新竹縣政府工程查核代表照片表

拍攝日期：109.07.07

工程名稱：寶山鄉新城集會所暨幼兒園新城班大樓興建工程

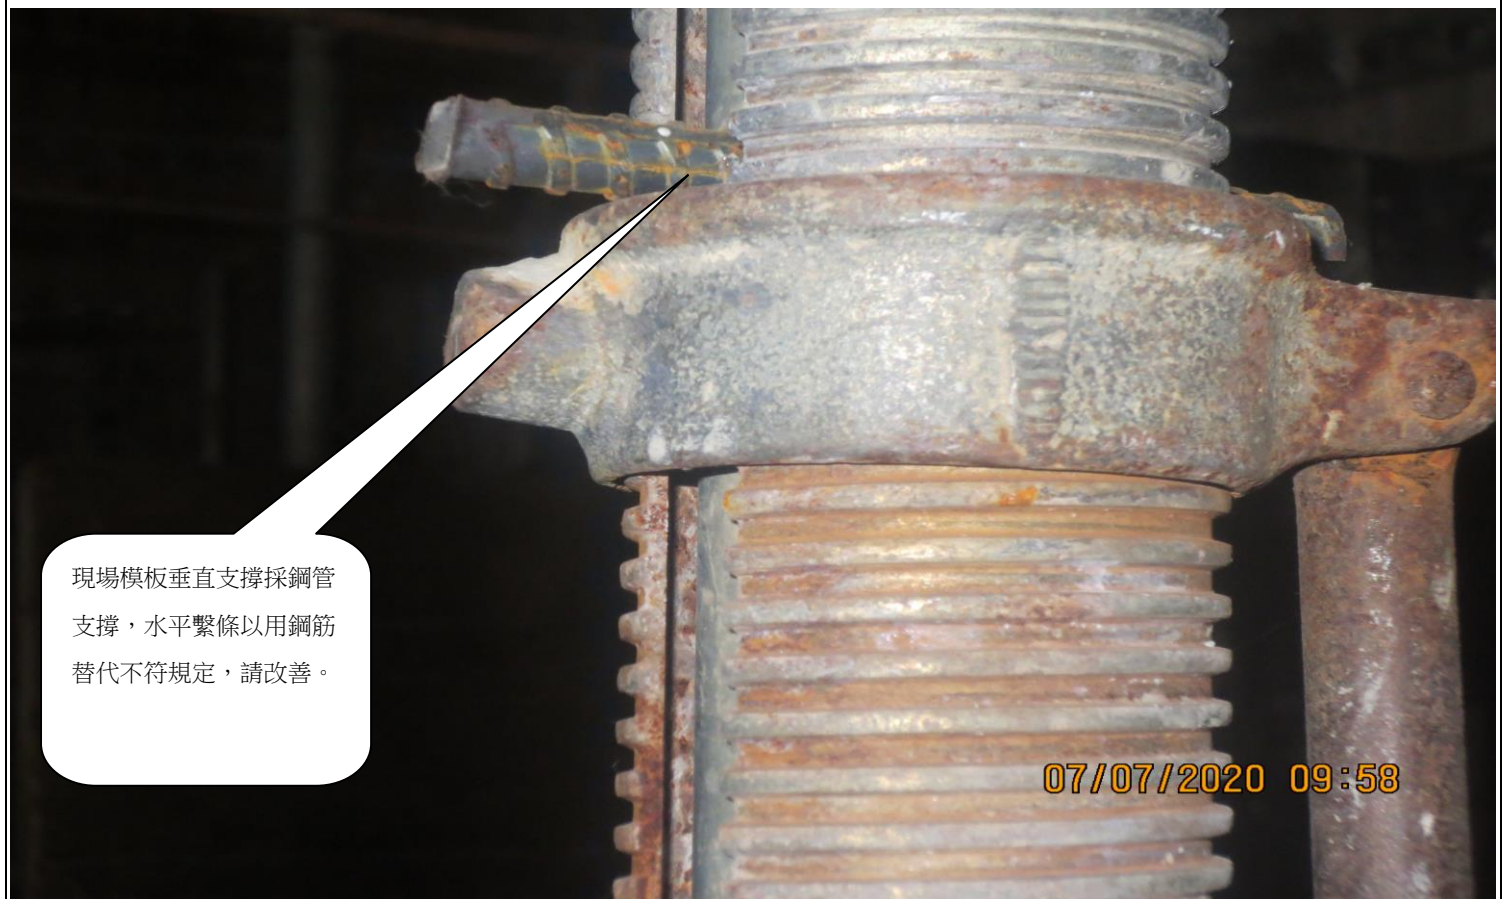
抽查 1F 結構物)部份混凝土澆置、搗實不合規範，小部份有蜂窩現象產生及明顯修補痕跡，請改善
